COMMISSION ROYALE DES MONUMENTS ET DES SITES  
KONINKLIJKE COMMISSIE VOOR MONUMENTEN EN LANDSCHAPPEN

**Objet : IXELLES. Rue Lens, 26.**

Demande de permis d'urbanisme portant sur l'extension du commerce vers la parcelle voisine, la création d'annexes et des modifications structurelles intérieures (dossier de régularisation)

**Avis de la CRMS**

Implantation de l'immeuble concerné (©Brugis) et vue de l'hôtel n°26 et de l'immeuble voisin (©CRMS, 2021)

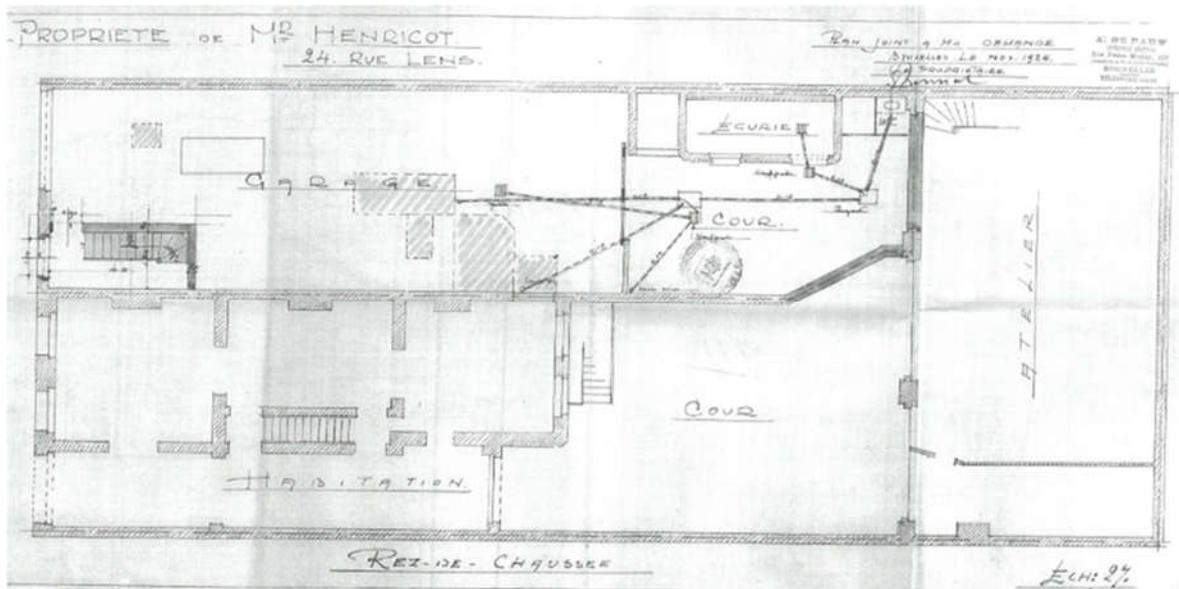
Enfin, la CRMS souhaite également attirer l'attention du propriétaire (ou de la copropriété) sur la qualité de la composition de la façade néoclassique de cet hôtel de maître et sur le nombre de détails d'intérêt patrimonial qui semblent encore en place : châssis, porte cochère, chasse-roues, détails moulurés des encadrements de fenêtre et de l'entablement, balcon et ferronnerie, corniche travaillée, parement... La Commission encourage les propriétaires à maintenir cette façade dans son état présent et à ne pas en modifier les caractéristiques. Elle attire l'attention sur l'élément malheureux de la façade, à savoir les briques de verre à l'emplacement des soupiraux, et préconise leur remplacement par des menuiseries adaptées.

Situation projetée : plan du RDC et coupes (extr. de la demande de permis)

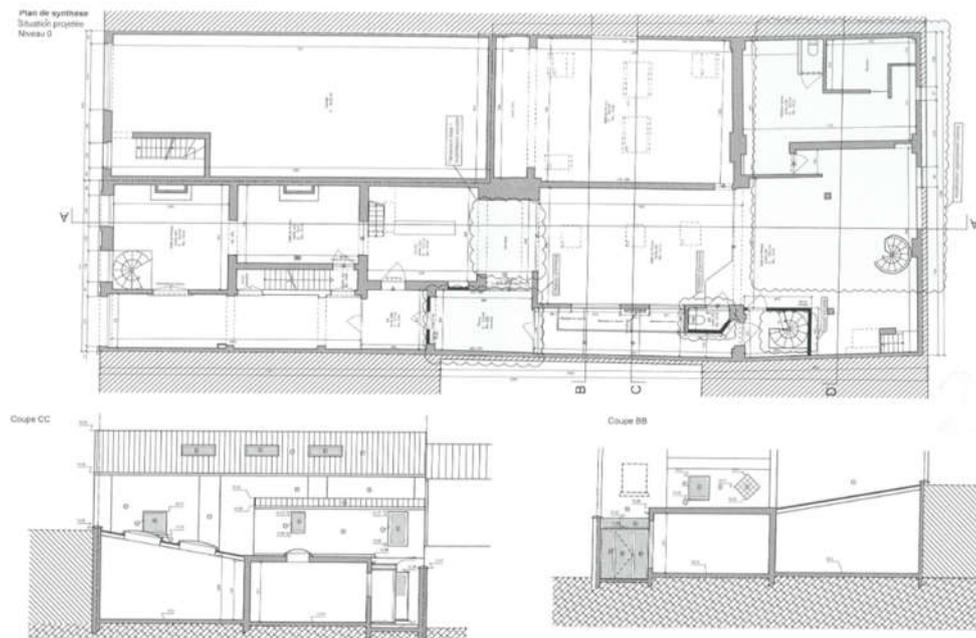
D'un point de vue de la zone de protection et zone tampon Unesco, l'Assemblée ne s'oppose pas à la demande de régularisation, les travaux réalisés n'ayant pas d'impact au niveau des vues depuis et vers l'Hôtel Solvay.

Cependant, elle regrette la qualité médiocre que cela induit en intérieur d'îlot pour cet immeuble et ses voisins, vu l'ampleur des annexes, la perte de l'espace de la cour, la faible qualité et l'hétérogénéité des réalisations. La CRMS apprécierait un effort de remise en valeur de cet intérieur d'îlot, en cohérence avec l'intérêt architectural de cet ancien hôtel de maître.
